COMUNE DI BUTI
(PROVINCIA DI PISA)

STUDIO IDRAULICO A SUPPORTO DI DUE VARIANTI
IN LOCALITA' LA TURA - CASCINE DI BUTI
COMUNE DI BUTI (PI)

STUDIO IDROLOGICO - IDRAULICO - INTEGRAZIONI 2

Relazione integrativa

Figura 2.1 – Planimetria con indicazione del perimetro urbanizzato del comune di Buti

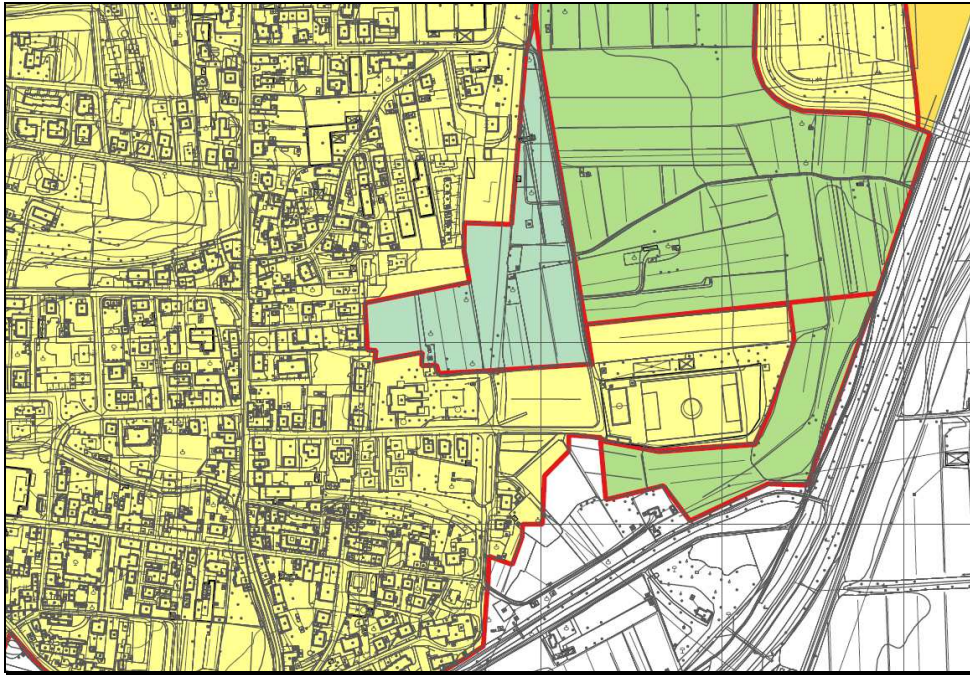
Per quanto riguarda l'individuazione delle opere di gestione del rischio idraulico, si concorda con le indicazioni del Genio Civile in merito all'incompatibilità degli interventi di cui all'articolo 8 comma 1 lettera c della LR 41 per le aree interessate da pericolosità P2 poste al di fuori del perimetro del territorio urbanizzato. Si fa altresì presente che alcune porzioni delle lottizzazioni analizzate sono all'interno del suddetto perimetro, come si evince dall'immagine successiva. Per gli interventi riportati in questa fascia di terreno si ritiene comunque possibile la fattispecie di cui all'articolo 8 comma 1 lettera c della LR 41 2018.

Figura 2.3 – Sezione tipo dell'opera di compensazione. La larghezza del manufatto è puramente indicativa

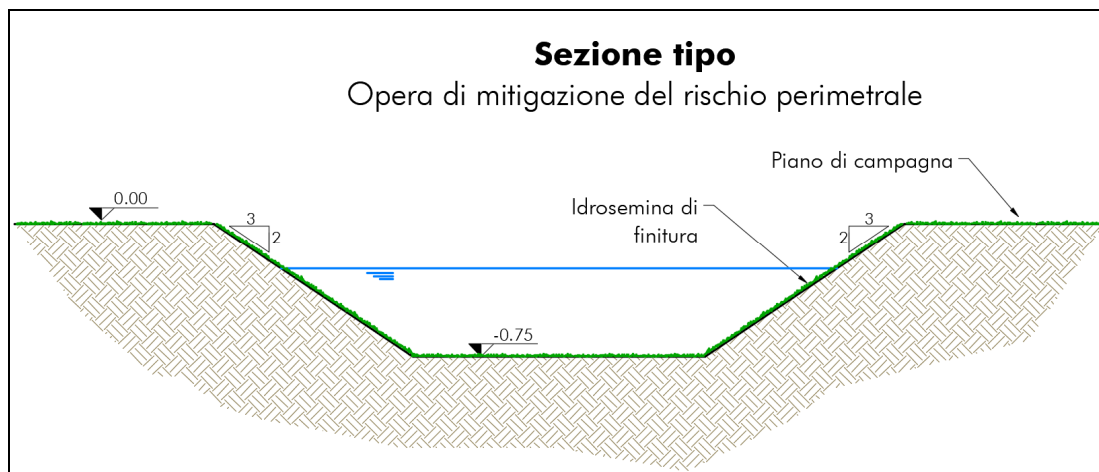
1. Per quanto riguarda le opere di gestione del rischio si richiede un'individuazione più dettagliata; tra gli elementi da definire si sottolinea l'importanza di definire il recapito finale
2. Per quanto riguarda la modellistica idraulica si richiedono precisazioni sul materiale fornito in modo da poter condurre l'istruttoria in modo più agevole
3. Per quanto riguarda il materiale fornito a corredo dello studio si richiedono i rilievi topografici e gli shape file
4. Infine si richiede una rappresentazione delle aree interessate da esondazioni a monte dell'area di variante per quel che concerne la parte del Rio Serezza analizzata nell'ambito del primo corpo di integrazioni consegnato al Genio Civile.

realizzazione di nuovi edifici (di superficie di poco inferiore a 21.200 mq) è pari a 0.20 m. La moltiplicazione del battente medio per la superficie occupata corrisponde al volume sottratto all'esondazione, che dunque è pari a circa 4.240 mc. Con tali informazioni a disposizione, si è ipotizzato di disporre la realizzazione di un'area ove poter realizzare una compensazione di tale volumetria. Visto che la superficie dell'area individuata è di oltre 7.000 mq, con 60 cm di profondità si potrebbe garantire un invaso di grandezza tale da compensare quella sottratta all'esondazione dagli interventi senza aggravare le condizioni al contorno. Tuttavia, a favore di sicurezza, viste le incertezze di cui sopra, si prevede che tale invaso sia profondo 75 cm.

Sempre per condividere lo spirito della LR 41, tale invaso non risulta una mera compensazione del volume, ma, grazie alla sua forma allungata che si sviluppa perimetralmente rispetto alla lottizzazione, garantisce il buon regime delle acque, favorendo il collettamento di quelle eventualmente provenienti dai confini sud ovest del lotto verso la parte più bassa dell'area in esame, ove si prevede lo scarico verso il Canale Emissario. Si fa presente che tale ramo del reticolo risulta il più indicato al recepimento dei volumi raccolti in quanto le portate in esso convogliare risultano sicuramente meno rilevanti rispetto alla portata idrologica in esso prevedibile. Inoltre è opportuno precisare che il Canale Emissario è comunque il naturale recettore delle acque di esondazione che infatti provengono da bacini che alimentano aste che in esso recapitano: **in sostanza non viene modificato il naturale bilancio idrologico in essere**. Chiaramente la condotta di scarico sarà dimensionata in modo da non superare la portata di picco convogliata attualmente verso il Canale Emissario. Il recapito avverrà mediante una condotta che, viste le profondità dell'alveo in relazione a quelle della vasca, potrà essere prevista a gravità. Di seguito si riportano alcuni dettagli esplicativi.

Figura 5.1 – Carta delle esondazioni per il tempo di ritorno 30 anni

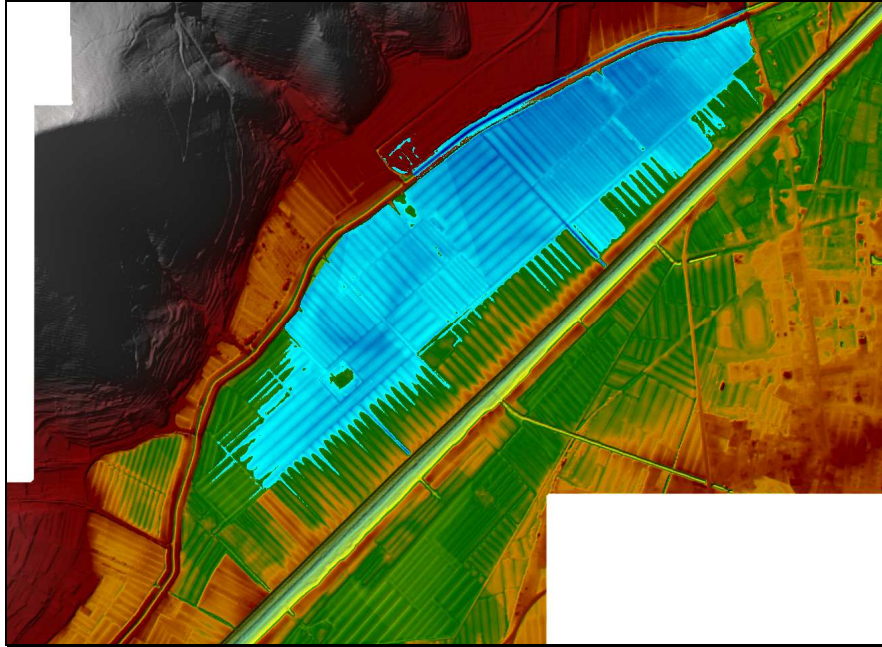
- Ai dati già consegnati si aggiungono le simulazioni relative alla parte del Rio Serezza nella parte a monte rispetto a quella oggetto, come richiesto al punto 4 delle richieste di integrazione

- Le esondazioni sul Rio Serezza riguardano principalmente la destra idraulica rispetto alla sinistra idraulica.
- L'espansione delle acque riguarda ampie porzioni della fascia compresa tra il Rio Serezza e il Canale Emissario, nella quale si trovano diversi canali minori che fungono da direttrici principali per l'allontanamento di questi volumi fuoriusciti.
- I battenti e le superfici bagnate del fenomeno ducentennale risultano chiaramente superiori rispetto al fenomeno trentennale
- La portata calcolata all'interno del Rio Serezza nella parte di valle del presente modello, corrispondente all'input del modello del Rio stesso nel tratto in prossimità dei piani
